《川上ダムは安全か》

= 地質問題を検証する =

月ヶ瀬憲章の会 浅野隆彦 DATE 04・8・31

図-1 重要断層説明図 (川上ダム近傍)

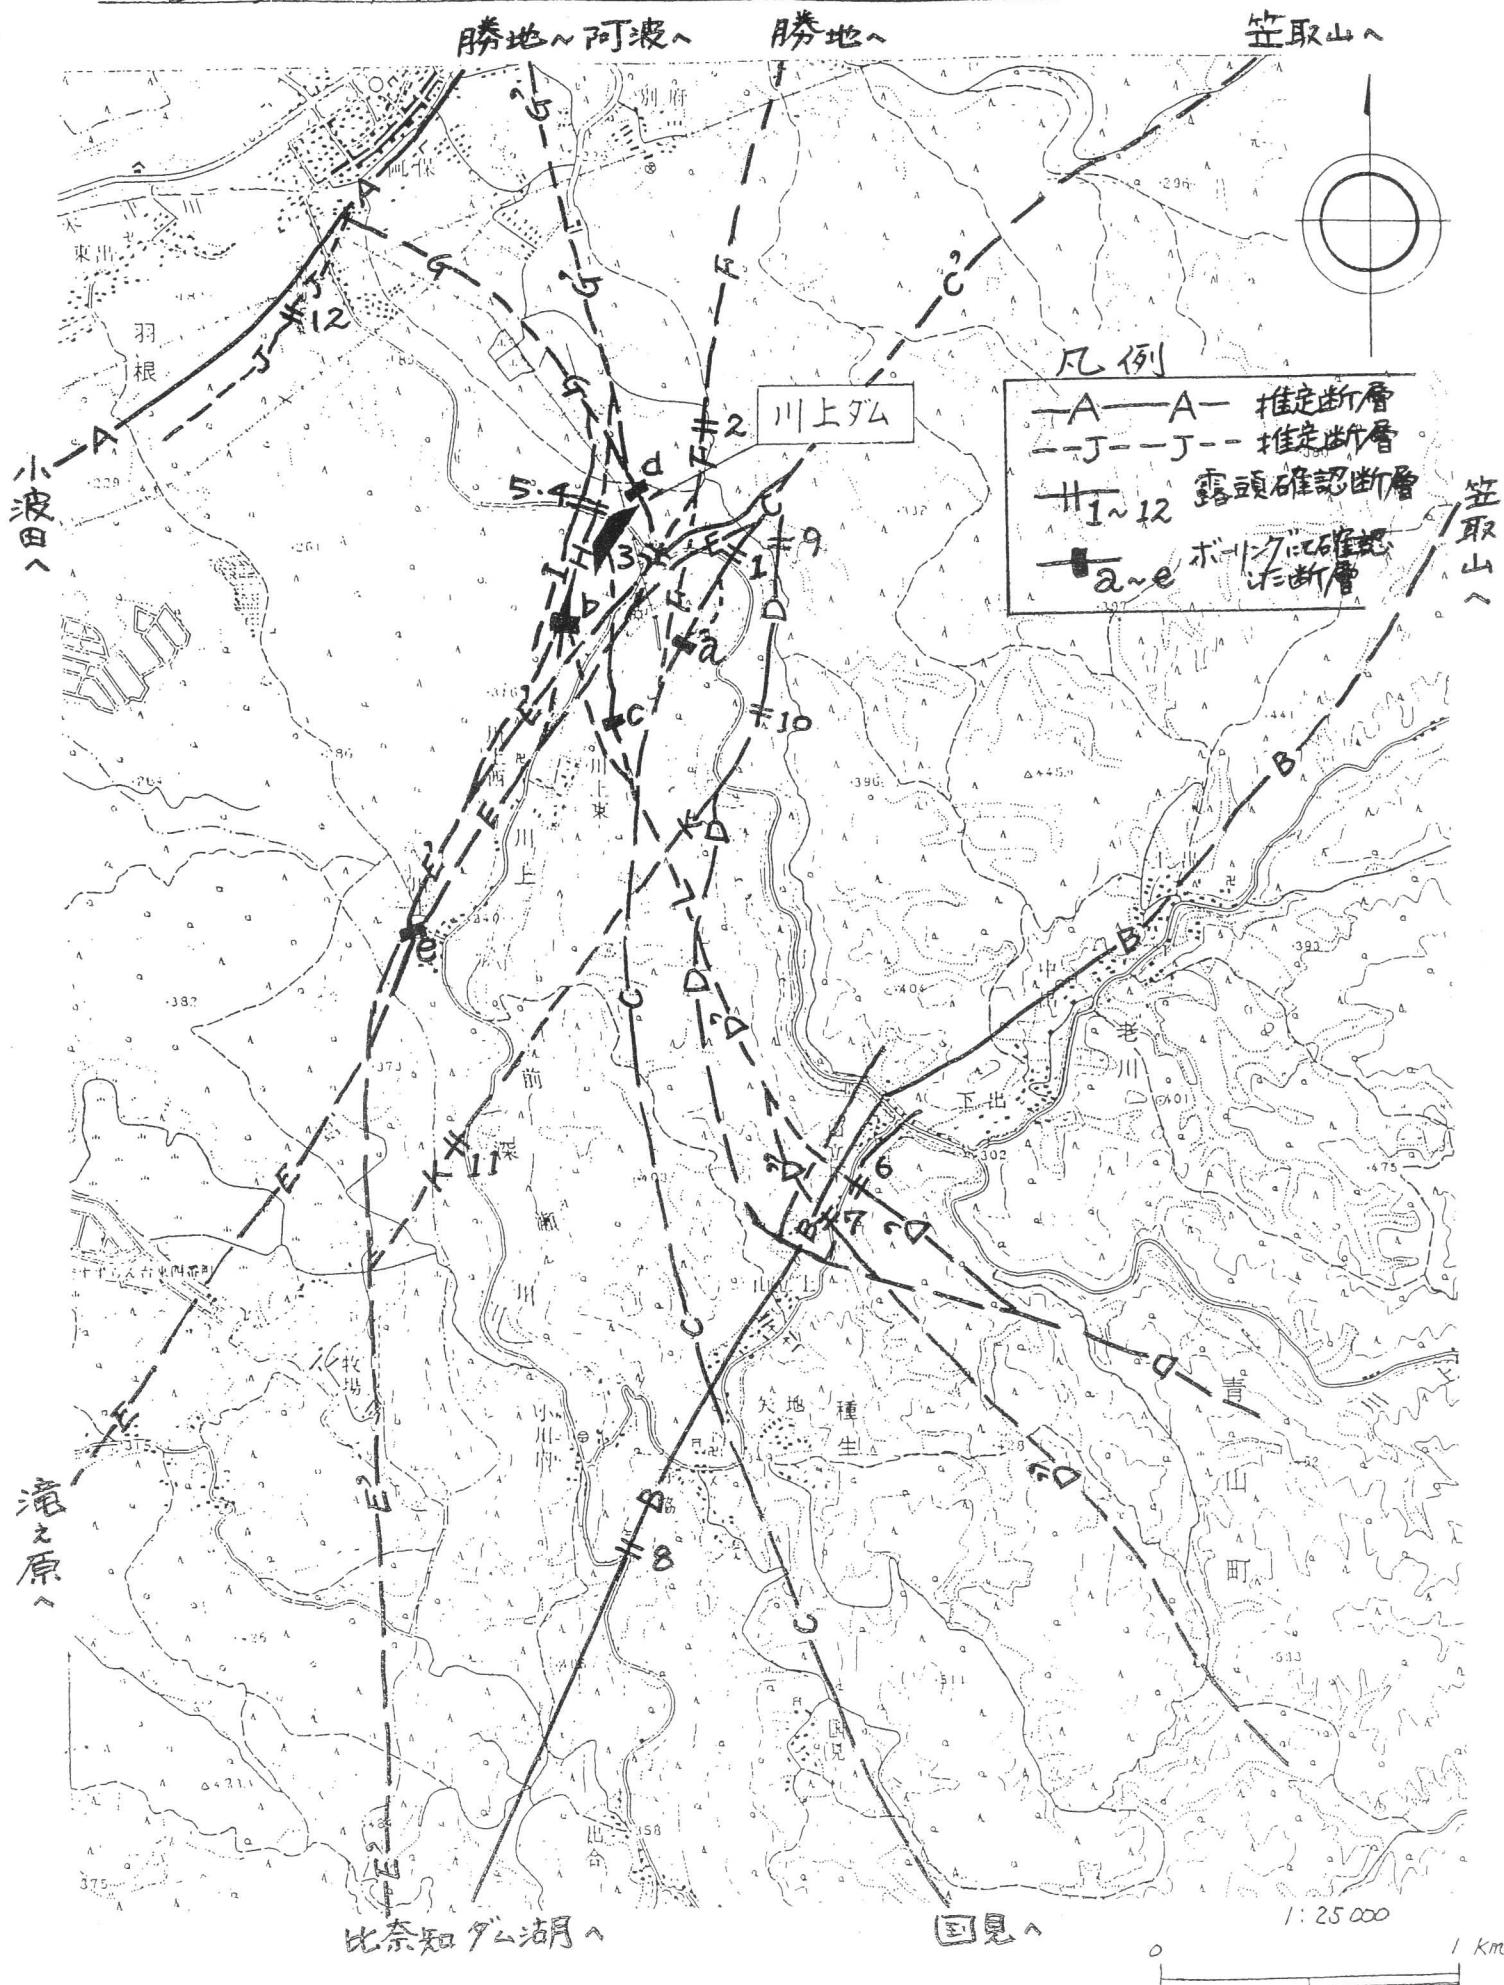
図-1 (No. 6³)：重要な断層の走向推定線を書き込んでいる。そのうち、断層A-Aは小波田断層、延長部と思われる。これは付け替えられる旧青山川沿いに大村神社横の宮ノ渕井堰を北々東に抜け、勝地へ向うものである。(fr = 300^m) J-Jの+12ではN43°E 32°Eの露頭断層が見つかり、仮見で同活断層。
断層B-Bは、福川断層で、+8 露頭断層 (N29°E 90° fr 300~400^m) 付近の青山・美杉線県道への斜面地すべりがあつたばかりである。

断層C-Cは、ダムサイト 400^m以内を右岸鞍部から旧中部電力阿保発電所落水頂部棟を通り、多重山陵地形の北野から種生を抜け、国見方向へと連なる活断層と見られる線である。この活断層は実証的に、つい最近(と言っても、2000年以降くらい)に活動し変化したものと判断している。その根拠は、鞍部南斜面。露頭で確認された+1 断層 (N25°E 88°E)に挟まれた粘土は 30cm 中で「軟質」であったことと、方向性を同じくし、傾斜も 70°~90°とするボーリング GG-4 - a (fr 9^m位) に現われた断層粘土も、指で押えると凹むほど「軟質」であったことを

合せて考察すると、地質学的には「産まれてホヤホヤ」の活断層と言える。
 (#+2の付近から)

F-F'は、ダムサイトの右岸頂部で古琵琶湖層を規制し、線状凹地を 290m 形成し、両川合流部付近を通り、1本は対岸へ延びて C-C' = 合流しているものと推定する。但し、そのルートよりも E'-E' = 延び、比奈知ダム湖東端を通過する破碎帯 2m の断層と連続するものと考える。その根拠は、#+3 の合流部右岸にある露頭断層 ($N38^{\circ}E 64^{\circ}W$ fr 1.5m) を通り、その両側の 2 つの断層 ($N22^{\circ}E 80^{\circ}W$, $N72^{\circ}E 72^{\circ}W$ マサ化巾 50cm × 2) を考慮すると、ほど 1 つの断層破碎帶であり、($N38^{\circ}E 70^{\circ}W$) 位を中心断层面としている破碎帯 2m 位のものと判定できる。ダムサイト右岸の上流前深瀬川左岸の古琵琶湖層を規制し、上記比奈知ダム湖の曾爾層と室生火山岩類を規制し北へ延びる断層は、そういった地質構造線であると推定する。又・川上上集落西のボーリング並びに弾性波探査により、—e (N35°E 70°W fr 2, 2m) となており傾斜方向が逆であるが、これは TCB-1 ボーリング位置と、TCD-1 及び TCD-3 弹性波探査測線の低速度帶位置が全く重なるという為、又、TCD-1 測線の低速度帶は西の方に長く存在するので $70^{\circ}E \sim 90^{\circ}$ とするのが正しい。この E'-E' 線には H 断層が合流する可能性もあり、この分歧断層が、元々の A-A'、C'-E'、B-B' の三活断層を G'-H-L-D'-D'' と斜交又は直交する形で切っているものと想像できる。H 線は #4 で、露頭断層が ($N40^{\circ}E 74^{\circ}W$ マサ化 3m) とされていた。それがいつの間にか、破碎帯 30cm へ変えられている。左岸尾根部のボーリング、弾性波などにより、DLB-11、B-5 ボーリング等で、—b 付近で L-D' に向う断層 (fr 5.2m CL 2.2m 見掛け) が確認されている。その延長上、D'-D'' の #6、同じく D''-D''' の #7 においては ($N55^{\circ}S 79^{\circ}W$, fr 300m, $N27^{\circ}W 74^{\circ}W$ fr 200m) という立派な大断層に連なるのかではないかと推定する。

又、奥深瀬での調査で、ほど ($N15^{\circ}W 70^{\circ}E \sim 90^{\circ}$) の走向傾斜を持った断層が —c からダム本体に向って左岸側へ渡っているのではないかと思える。

K-K' は #11 にて、($N88^{\circ}E 76^{\circ}W$) で表層へのゆみが著しい上川原井堰東斜面を切り、北野西部を通じて D-D' に連続

以上概略的な説明で、この項を終わるが、事は安穏ではない。C-C 断層のような、「産まれたて『活断層』」のみならず、これらの重要断層を綿密・詳細に調査しなければ、『ダム災害』への道を進むことになる。

文献上の活断層推定分だけではなく、その延長、例えは丁-丁、#12で発見された断層は($N43^{\circ}E$ $32^{\circ}E$)で古琵琶湖層粘性土層と完新世崩積土粘性土層を切り、その間に鏡肌、条線が確認されている。これは法面スケッチで見る限り、少なくとも $20m$ 破碎帶中が推定できる。走向から見て小波田断層の随伴断層と考える。水資源機構は隠し事をせず、厳正な「地質調査」を実施する責務がある。

活断層又次調査を、一部公開(トレーニング)調査をもって行なうよう要求する。
